Sion : de nouveaux aménagements pour les piétons et les deux-roues légers

Les résultats d'un concours

Extraits du rapport du jury

2e rang.

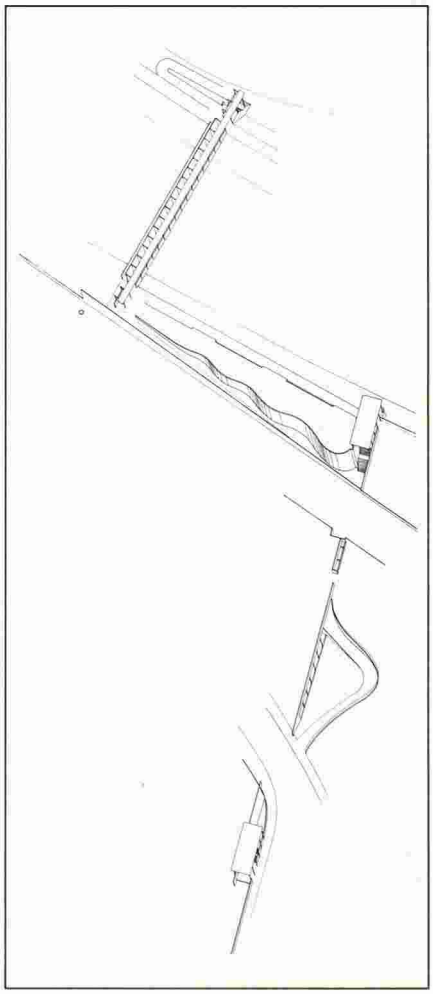
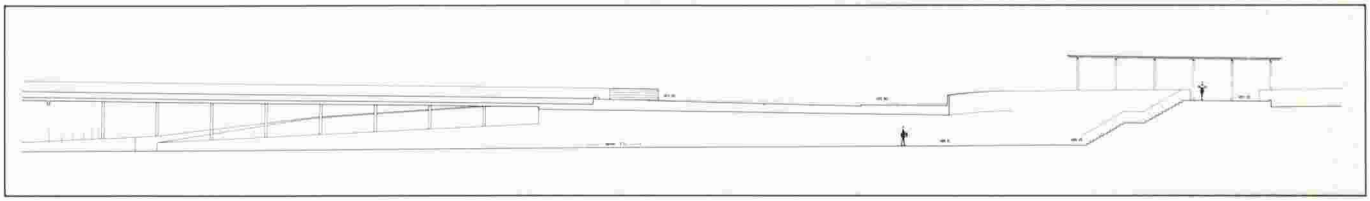
Les auteurs du projet proposent un parcours très clairement dessiné dont un des thèmes est la séparation des parcours piétonnier et deux-roues.
Cette volonté, manifestée par la conception de la passerelle, confirmée par la rampe suffisamment large pour accueillir un trottoir, est contredite par le conflit découlant du traitement du débouché sur l'avenue de Tourbillon.
Le dessin de la rive droite a été apprécié dans sa proposition minéralisée et finement traitée: différenciation du chemin de digue et de l'esplanade.
Le traitement de la rampe, à la générosité reconnue, implique un investissement important et coûteux le long des voies CFF.
La liaison rue des Aubépines - rive droite du Rhône, signifiée par deux pavillons à chaque extrémité, est traitée de façon intéressante malgré le conflit des parcours relevé plus haut.
La dimension de la passerelle dans sa largeur est supérieure à celle demandée.

La conception structurelle proposée à la lecture des plans n'est pas vérifiée par la note de calcul
L'expression structurelle, composée de trois plans successifs partiellement transparents, procure une perception fort perturbée de l'élément construit.
La mise en œuvre de l'ensemble est d'un coût au-dessus de la moyenne.

3e rang.

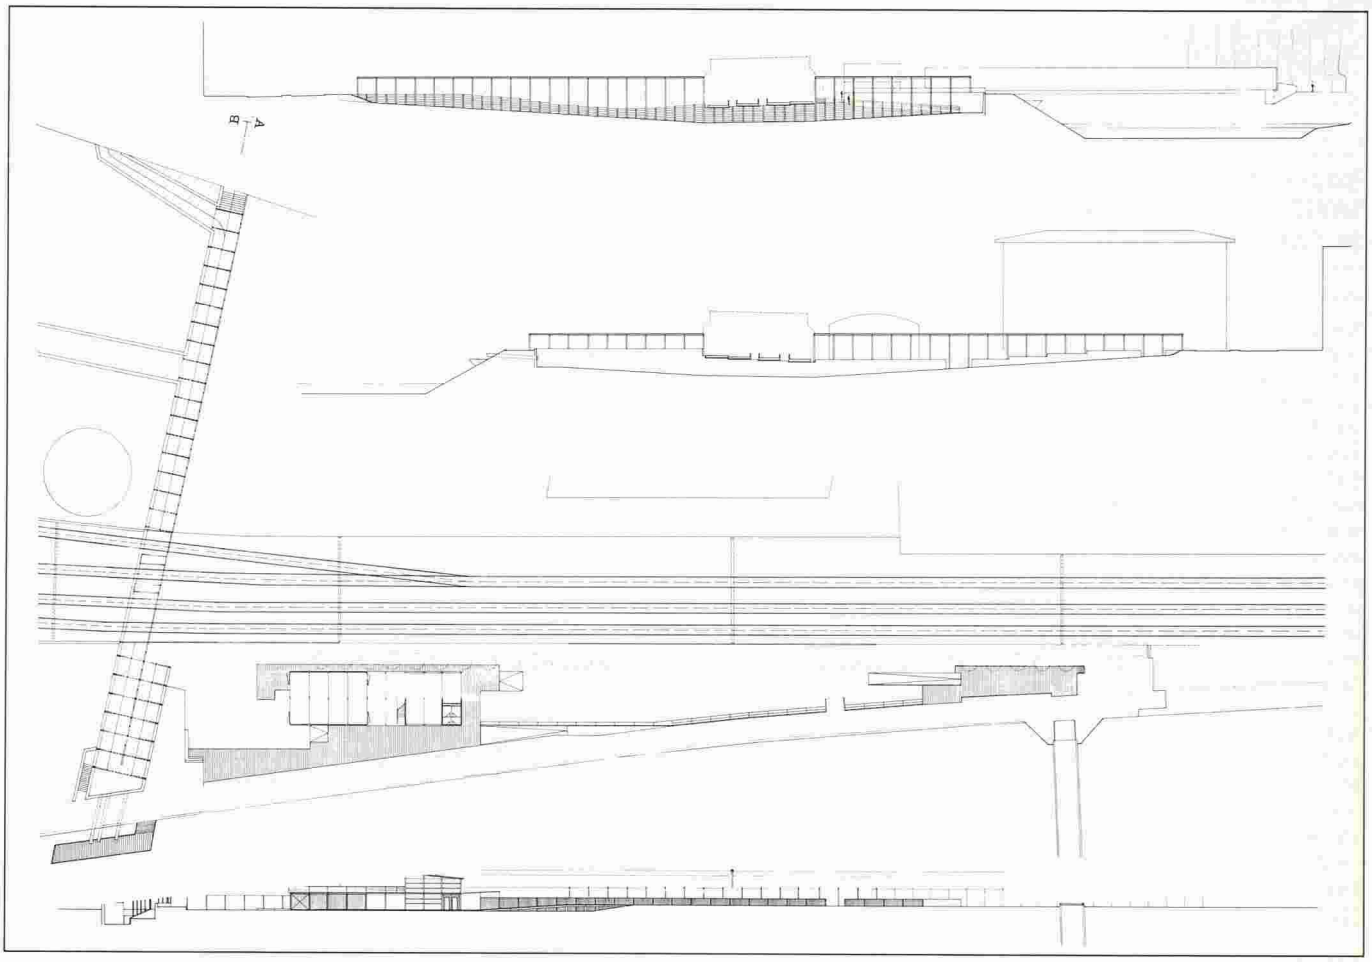
Les auteurs du projet proposent l'aménagement d'un parcours reconnaissant les caractères de chaque lieu (digue-rives-passages-tranchée) en s'insérant de façon subtile dans les espaces résiduels.
Projet de situation, il est confirmé par une habilité certaine dans le choix des matériaux (le solide et le tendre: béton-métal et bois) découlant d'une reconnaissance de l'histoire et de la réalité du lieu (résidu d'une zone industrielle).
La convivialité désirée se matérialise ici par un traitement de la berge rive droite, très finement travaillée par une succession de terrasses offrant différentes possibilités de parcours et concrétisée par un abri public.
Le passage sous les voies CFF ainsi que la liaison avec l'avenue de Tourbillon sont aménagés en tranchée couverte faisant référence à la passerelle sur le Rhône et s'insérant à la limite de deux parcelles.
La rampe posée dans le prolongement du passage CFF vers la rive est convaincante.

Avec simplicité, cette proposition rend le parcours agréable et généreux.
Ce projet démontre avec efficacité qu'il est possible de s'insérer dans un contexte résiduel et d'apparence chaotique sans perdre la cohérence de l'ensemble.
Cette attitude est garante d'une grande faculté d'adaptation et de souplesse, qualités primordiales pour ce lieu en devenir.
La passerelle proposée ne trouve ni dans le principe statique ni dans la note de calcul une réalité constructible.
En ce sens, le projet ne répond pas à une des données essentielles du programme du concours. D'autre part, le passage sous les voies ne respecte pas les normes et contraintes des CFF.

4e rang.

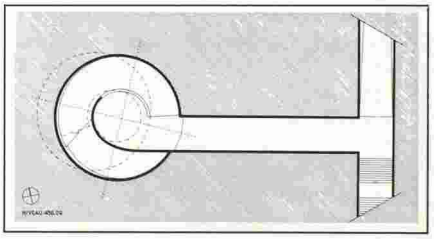
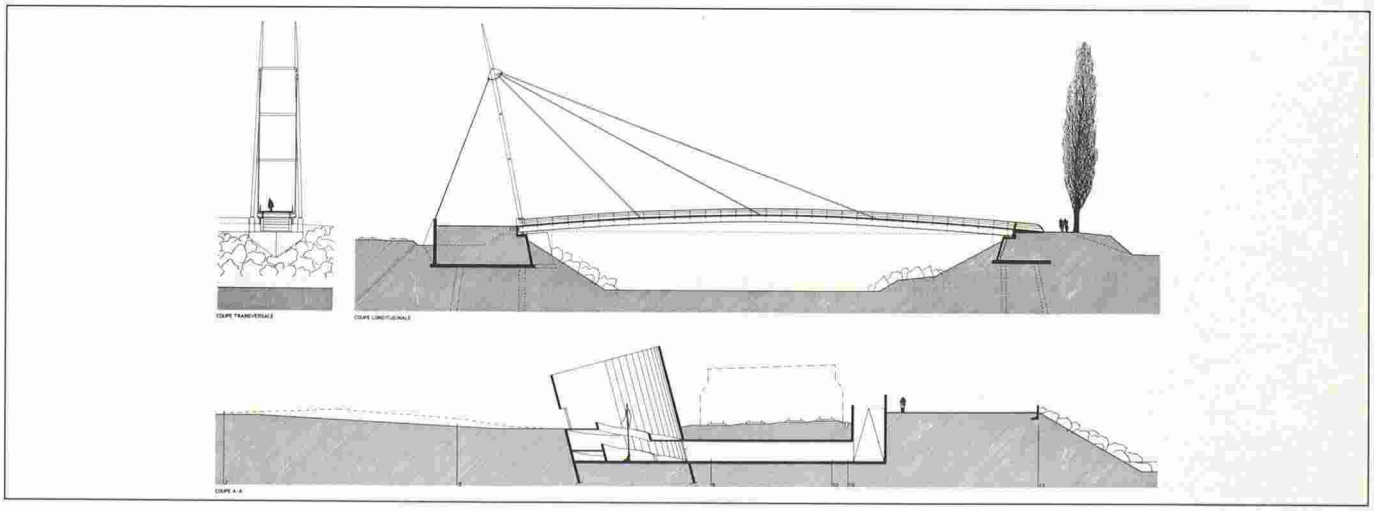
Les auteurs du projet abordent avec trois éléments – un cylindre avec rampe hélicoïdale, une digue-esplanade et une passerelle haubanée – le thème de la liaison de la ville à la périphérie.

L'asymétrie du traitement des deux rives est confirmée par le côté allusif de l'accrochage de la rive gauche.

Cette proposition, de simple et claire à l'échelle urbaine, devient schématique dans la mise en place des parcours: longue rampe en tranchée, absence d'articulation au débouché du passage sous les voies CFF, conception d'une rampe hélicoïdale peu sécurisante voire très dangereuse.

La structure haubanée de la passerelle est bien étudiée.

Le système statique et son expression constructive sont cohérents et de conception économique.

Le mur de soutènement le long des voies CFF implique en revanche un très coûteux investissement.
